資料1-1

泊発電所3号炉 新規制基準適合性審査への対応について

平成28年10月27日

北海道電力株式会社

図1 仮設系統の概念図

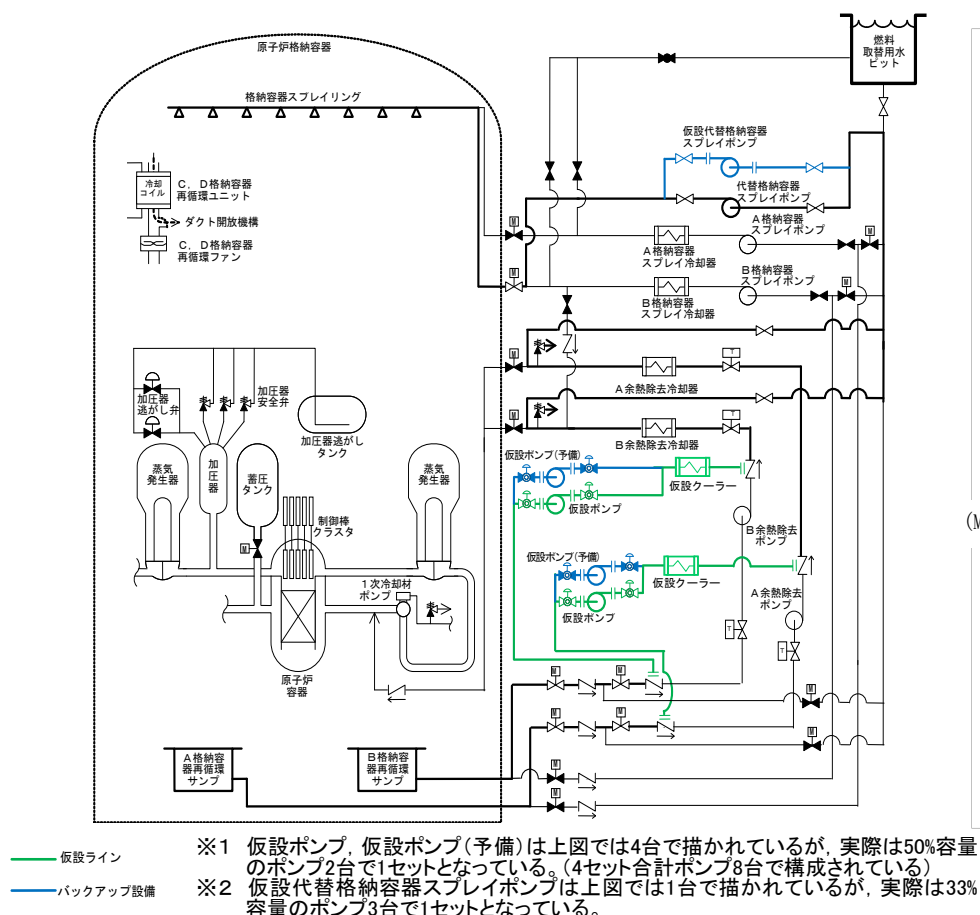
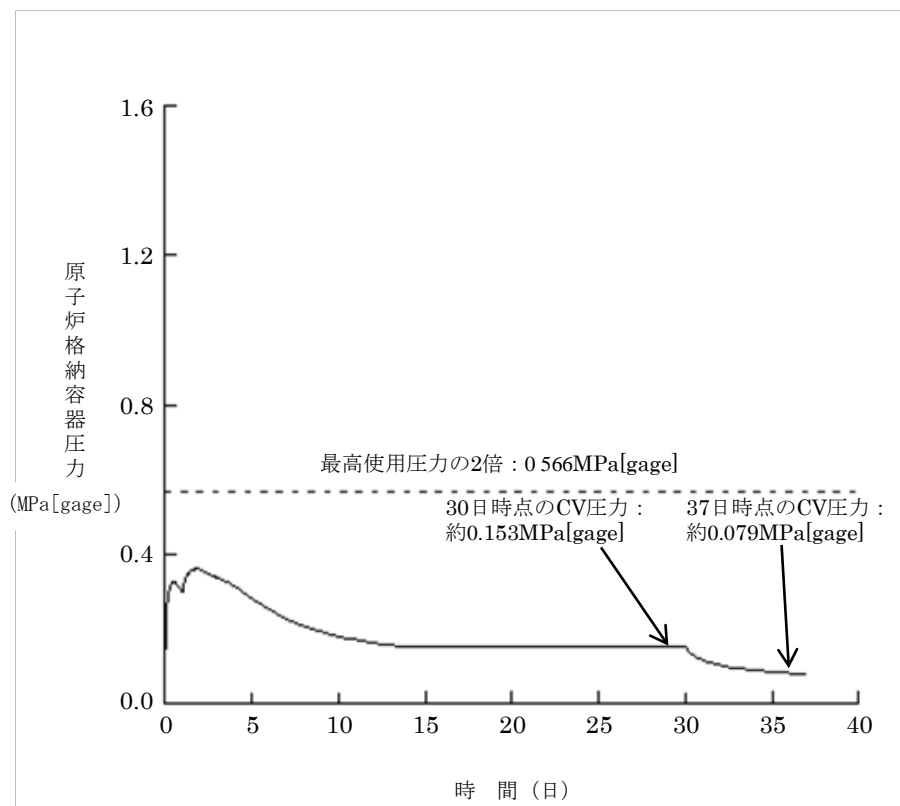
この長期荷重の継続時間の考え方に関して、SA発生後の原子炉格納容器バウンダリの圧力を1ヶ月程度で通常運転状態程度まで低減させる手段について以下に示す。

重大事故発生後の原子炉格納容器の圧力低減方策として、仮設格納容器スプレイ再循環系統を設けることで、格納容器スプレイ再循環開始後、早期に格納容器圧力を低減できることを確認した。

なお、仮設格納容器スプレイ再循環系統は1ヶ月程度で構築することが可能である。仮設系統の概念を図1に示す。格納容器過圧破損事象において事象発生後約1ヶ月まで格納容器自然対流冷却を行った後に格納容器スプレイ再循環を実施した場合、格納容器圧力は7日程度で大気圧近傍まで低減可能であり、評価結果を図2に示す。

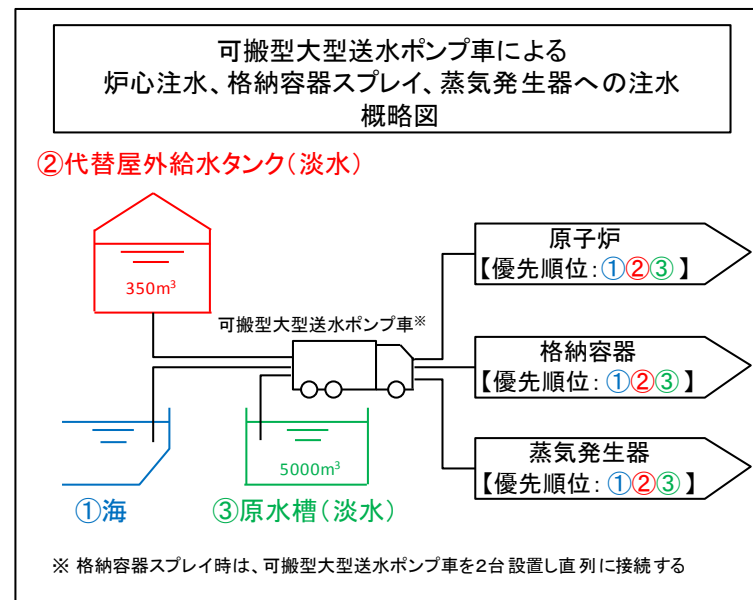
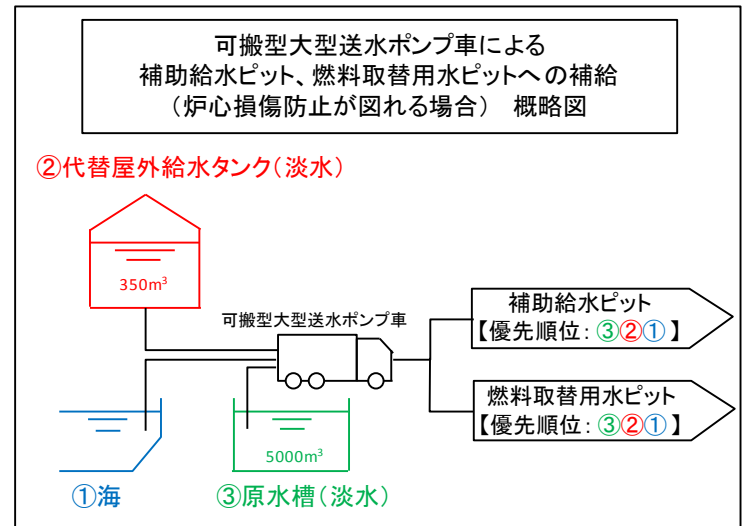
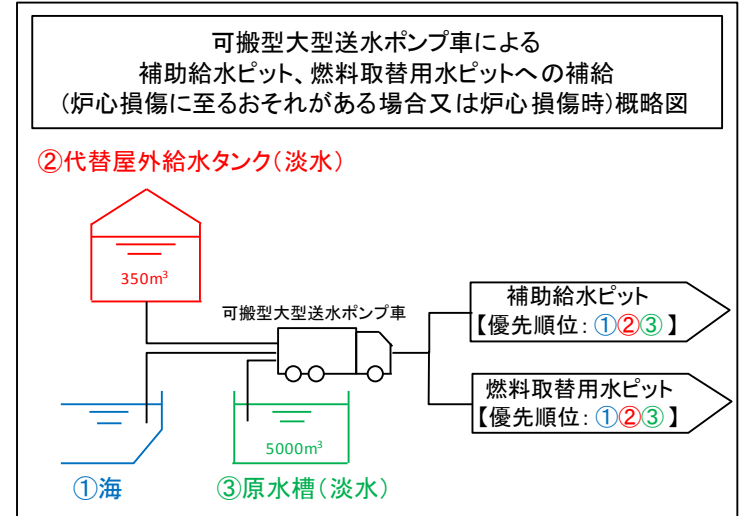
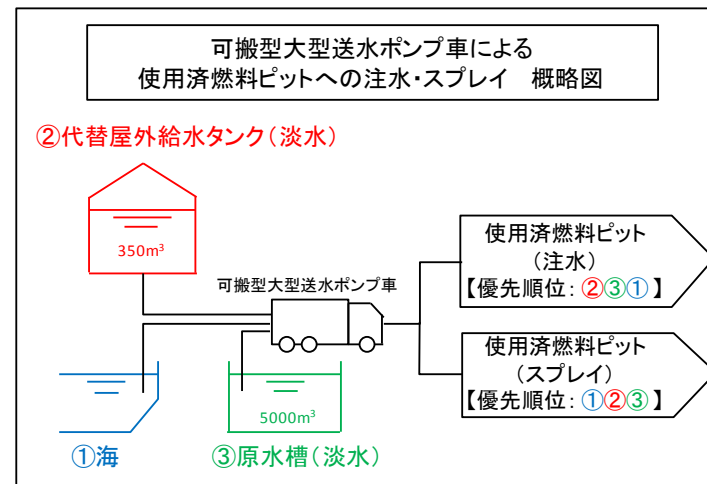
1. 指摘事項 【重大事故等の発生及び拡大の防止に必要な手順書・体制・教育の整備】
水源の淡水と海水について、どちらを選択するかをケース毎に整理すること。

これらの原子炉等へ直接注水する手順においては、中断することなく注水を継続することが重要であることから、水源の切り替えが必要となる淡水源よりも、海を優先して使用する。

可搬型大型送水ポンプ車は、有効性評価における必要注水流量を十分上回る送水能力を有しているため、補助給水ピット等に十分な水量を確保することで淡水から海水に水源を切替えるための時間を確保することが可能であることから、淡水を優先して使用する。

淡水源の使用の可否を判断するための状況確認等による作業員の被ばくを回避するため、燃料取替用水ピット等への補給については、海を最優先に使用する。

可搬型大型送水ポンプ車は、有効性評価における必要注水量を十分上回る送水能力を有しているため、使用済燃料ピットに十分な水量を確保することで淡水から海水に水源切替するための時間を確保することが可能であることから、淡水源を優先して使用する。

使用済燃料ピットからの大量の水の漏えい発生時の対応手順であり、中断することなくスプレーを継続することが重要であることから、水源の切り替えが必要となる淡水源よりも、海を優先して使用する。

残存溶融デブリ冷却手順 概略図

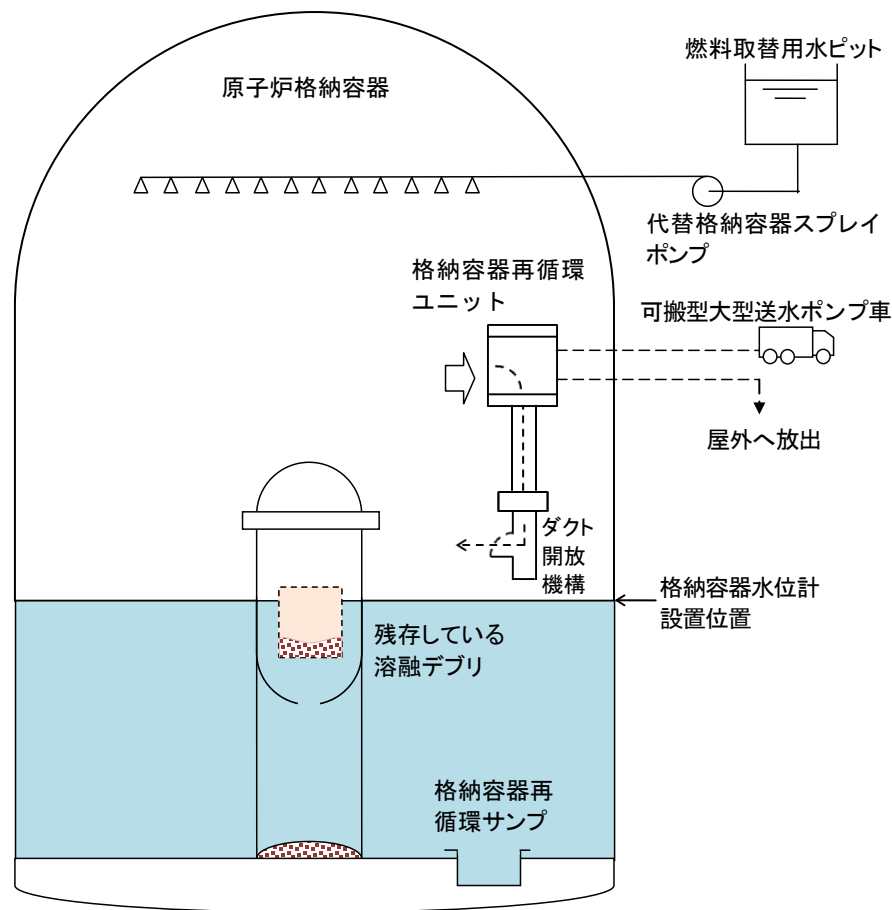
1. 指摘事項 【重大事故等の発生及び拡大の防止に必要な手順書・体制・教育の整備】
補足資料4-5について、原子炉格納容器内の水位の把握、残存デブリの対処を含め、設置許可基準第47条への適合性の観点から全体を整理すること。

原子炉容器に溶融デブリが残存した場合には、格納容器スプレイを継続し格納容器に水張りすることで残存溶融デブリを冷却する手順を整備している。

なお、格納容器内の水位を把握するために設置した格納容器水位計の作動により、格納容器スプレイを停止する手順としている。

図1 1次冷却材圧力の推移
(RCPシールLOCA(約99m³/h)+フィードアンドブリード)

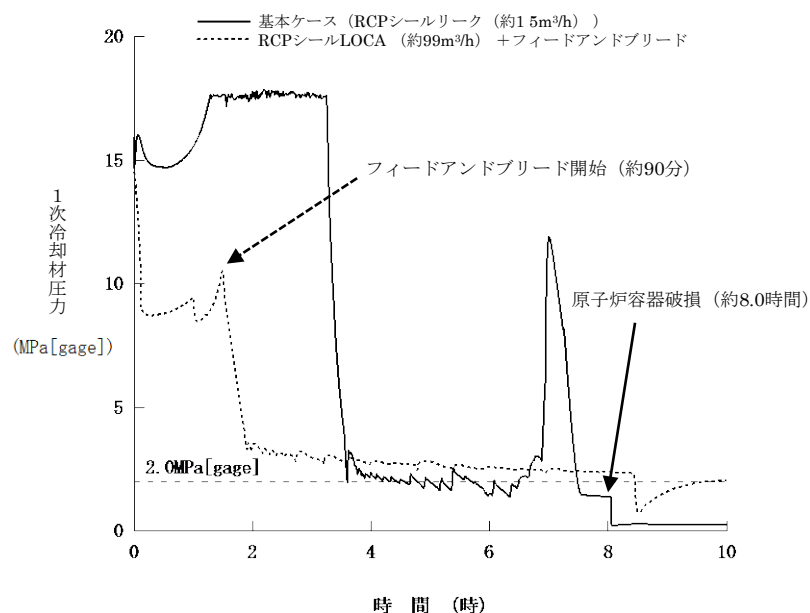
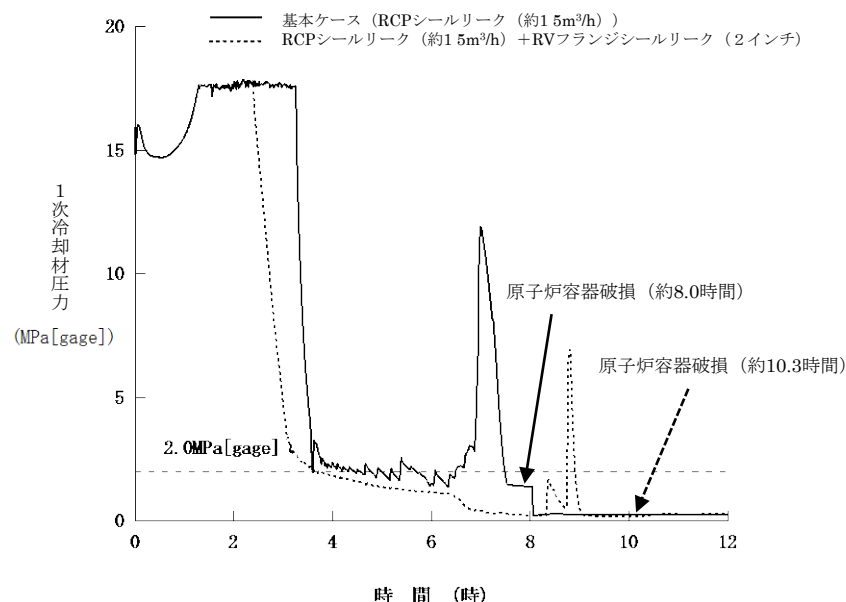
格納容器過温では、原子炉容器上部プレナム温度は1500℃を超える。接合部や機器からリークが生じ、解析結果に影響することがないか確認すること。

現実的にはまずRCPシールLOCAが発生すると考えられることから、当該シーケンスにおいてRCPシールから約99m³/h/台^{※1}の漏えいが発生した場合を解析した(図1参照)。RCPシールLOCAの発生により1次系の減温・減圧が進むためフィードアンドブリード操作が可能となり、結果として炉心損傷に至ることはなく、また、原子炉容器蓋フランジや高温側配管から漏えいすることもない。

また、仮に1次冷却材圧力が高く保持され、原子炉容器蓋フランジから2インチ口径相当^{※2}の漏えいが発生した場合を解析した(図2参照)。基本ケースよりも減圧が早くなり蓄圧注入も早まるため事象進展が遅れ、原子炉容器破損も遅くなる。また、原子炉格納容器圧力及び温度に与える影響は軽微であり、事象進展の推移が基本ケースと大きく変わることはないことから、運転員操作に影響を及ぼすことはない。

第1図 泊発電所の運転・保守の経験等が設計に反映される基本的な仕組み(概要)

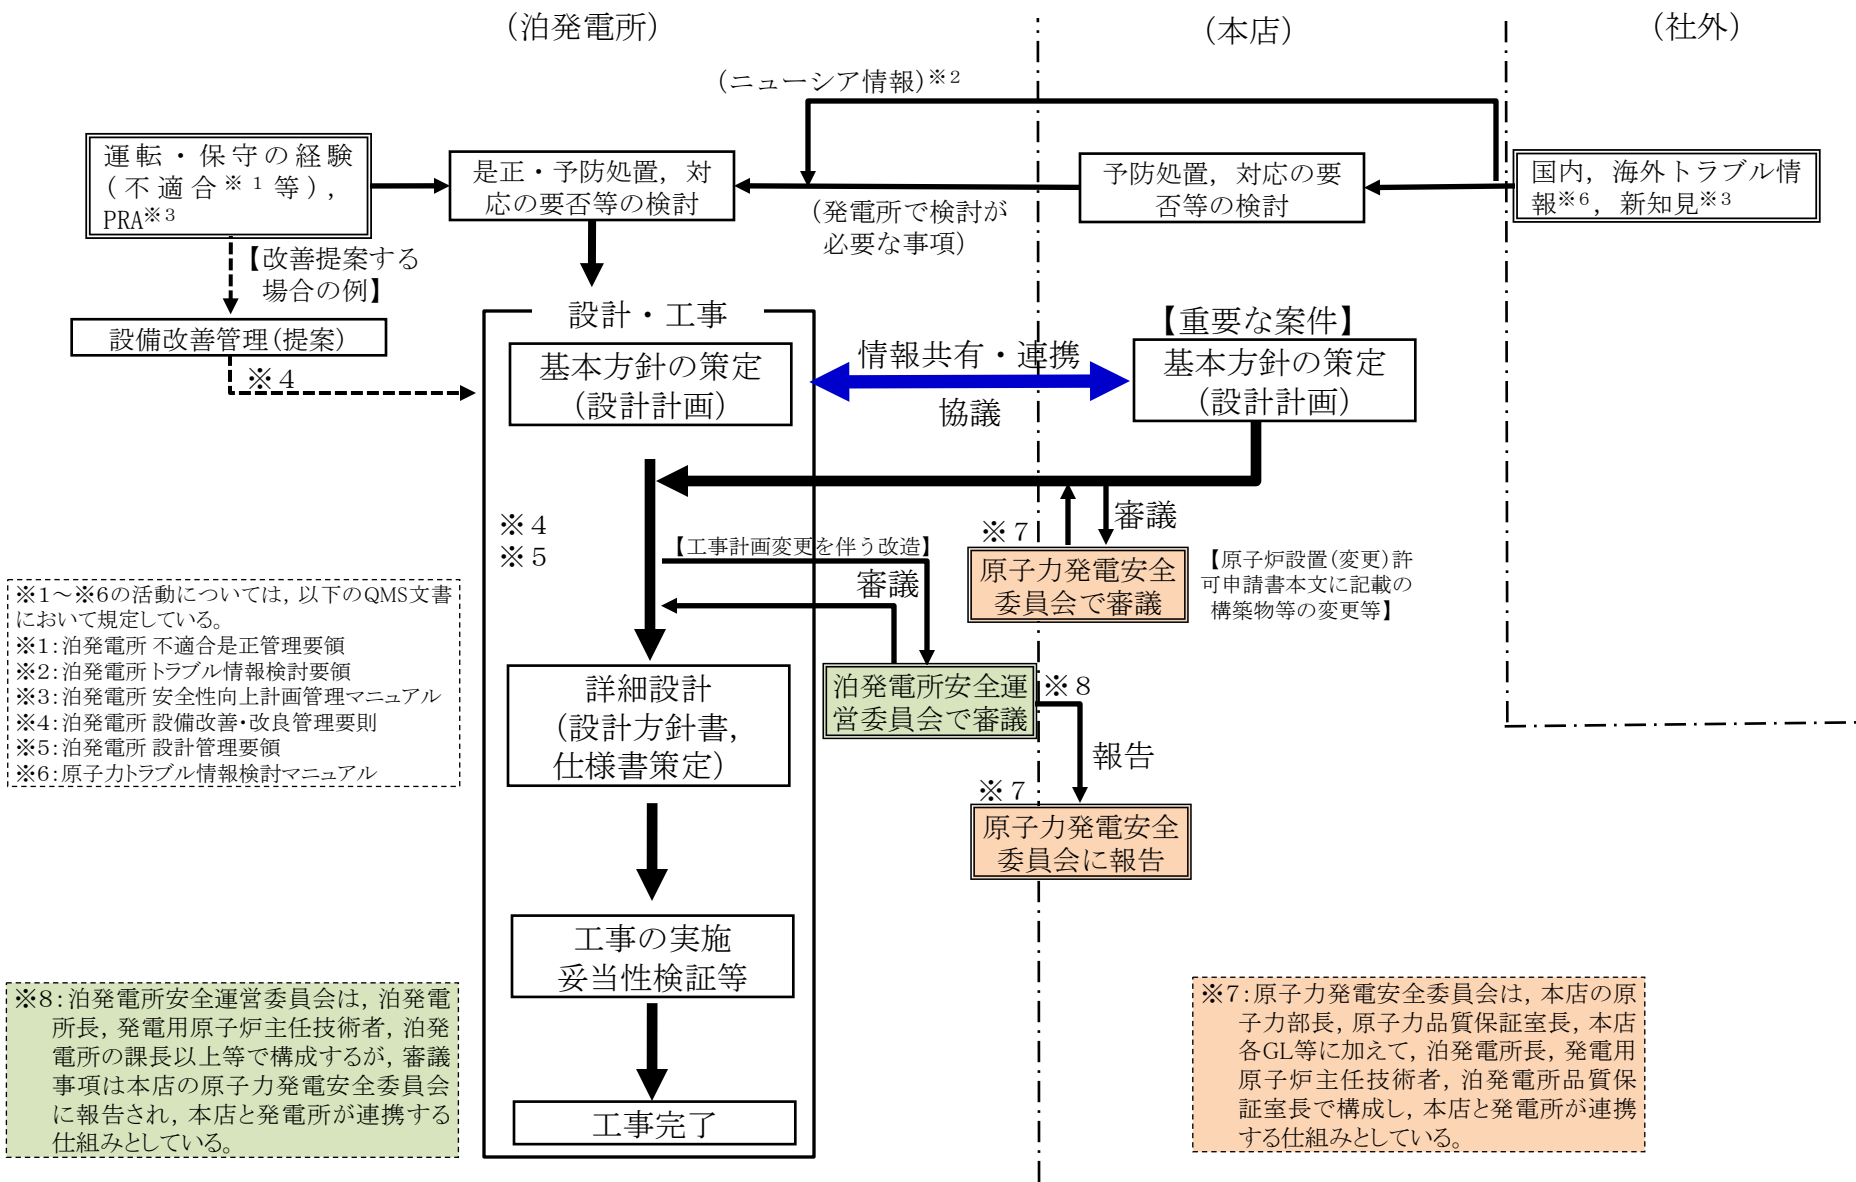
本店と泊発電所の業務分担や連携の仕組みについて説明すること。また、発電所の運転・保守の経験が設計に適切に反映されることを示すこと。

- a. 運転・保守の業務等において必要と判断した発電用原子炉施設の改造工事等の設計及び工事に関する業務は、泊発電所において実施する。当該の設計及び工事が原子炉設置(変更)許可申請書本文に記載の構築物、系統及び機器の変更等の重要な案件に該当する場合には、泊発電所と本店が一体となって設計検討を行い、設計の基本方針は本店で定め、詳細設計は泊発電所において行う。
- b. 自社における運転・保守の経験（不適合の是正処置等）に加え、他社(国内及び国外)におけるトラブル等の情報や他の施設から得られた知見等から水平展開の必要性を本店及び泊発電所において検討し、予防処置を泊発電所で行う仕組みをQMS文書に定め運用している。
- c. 福島第一原子力発電所の事故後、安全性向上に関する取組みの一環として、新知見の情報収集を計画的に実施するとともに、リスク低減対策の要否を検討し、必要となった場合の設備面や運用面に関する対策を講じる仕組みを構築し実施している。
- d. また、泊発電所においては、運転・保守の経験による安全性向上に資する設備改造等の提案を行うための提案手続き、方針の検討・調整及び工事完了について総括的に確認・管理するための仕組みをQMS文書に定め運用している。
- e. 発電用原子炉施設の改造工事等の設計に関する仕組みの概要を第1図に示す。
- f. 以上より、泊発電所における運転・保守の経験等が設計に適切に反映される仕組みを構築している。

現地調査時の緊急時対策所配置

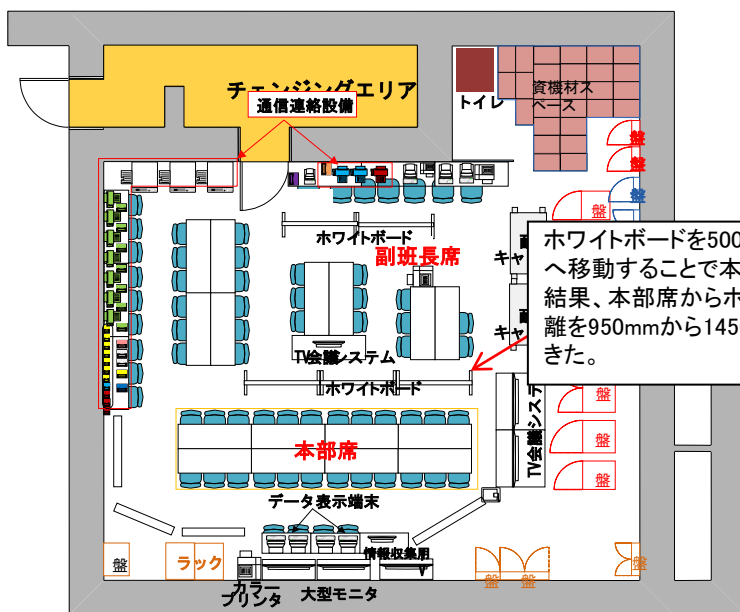
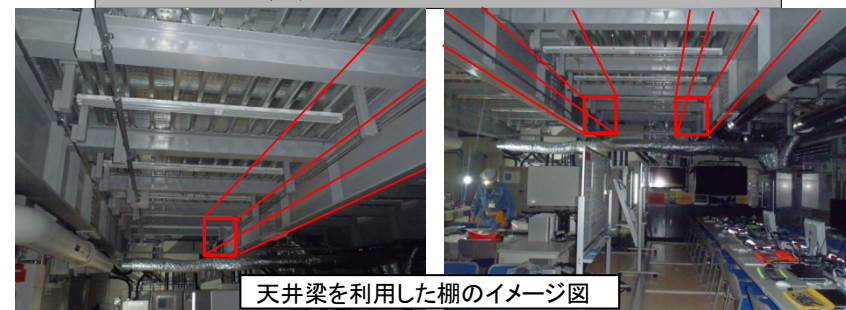
- (1) 先行プラントでは、緊急時対策所に設置している機材の配置等を工夫し、限られたスペースを有効に活用している例があるため、泊の配置等について更に工夫すること。
- (2) 緊急時対策所においては、即応センターとの情報の共有が最も重要であるため、TV会議システム用モニタが指揮スペースの中心となるよう、統合原子力防災ネットワーク用TV会議システムのモニタとの配置を工夫すること。

- a. 天井梁等を利用した棚等の設置
 - b. 本部席側周りのスペース拡大のための機材・座席の再配置
- a. 天井梁等を利用した棚等の設置
資機材スペースへの棚の設置、天井梁等を利用した棚等を設置することを検討。このことにより、副班長席側にフリーな床面積が広がり、打ち合わせスペース、休憩スペース等を確保するとともに、人の動くスペースも拡大できる。
なお、今後も当社の訓練、他社の訓練状況を通じて緊急時対策所室内での活動がよりスムーズになるよう、機材配置について検討を継続していく。
 - b. 本部席側周りの動線拡大のための機材・座席の再配置
泊発電所における現地調査時の配置では、本部席と副班長席のそれぞれの活動エリアを仕切るために設置した時系列を整理するホワイトボードが本部席側に近く、要員が必ずしもスムーズに移動できる状態ではなかった。このため、ホワイトボードを副班長席側にできる限り寄せてスペースを確保した。
9月16日に実施した本部要素訓練時において、上記再配置により、本部席側における人の動きがスムーズに移動できることを確認した。

ホワイトボードを500mm程度副班長席側へ移動することで本部席間の動線を確保。結果、本部席からホワイトボードまでの距離を950mmから1450mmに広げることができた。

中央制御室 (平面図)

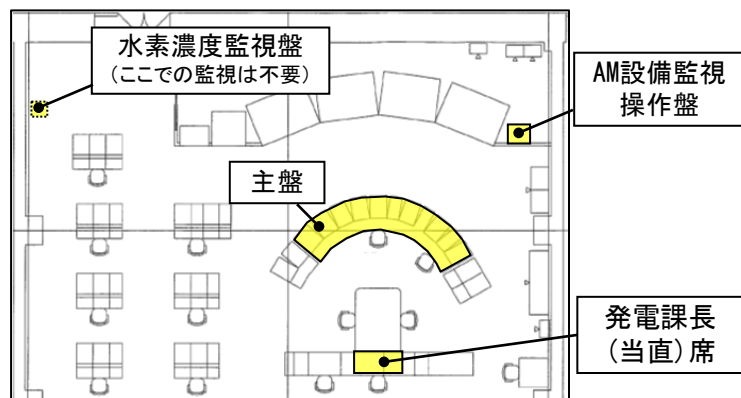
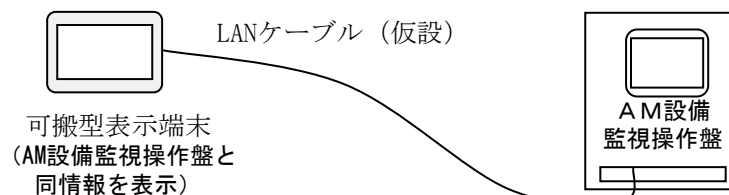
重大事故等時にAM設備監視操作盤及び水素濃度監視盤でしか監視できない水素濃度(※)やPARとイグナイタに関するパラメータについて、監視性を向上するよう工夫すること。

しかし、AM設備監視操作盤でのみ監視可能な格納容器内水素濃度、PAR温度、格納容器水素イグナイタ温度等は重大事故等対処のための重要なパラメータであり、より速やかに監視できることが望ましいことから、AM設備監視操作盤の監視対象パラメータと同じものを表示できる可搬型表示端末を必要時に主盤や発電課長(当直)席に設置することとし、更なる監視性の向上を図ることとする。
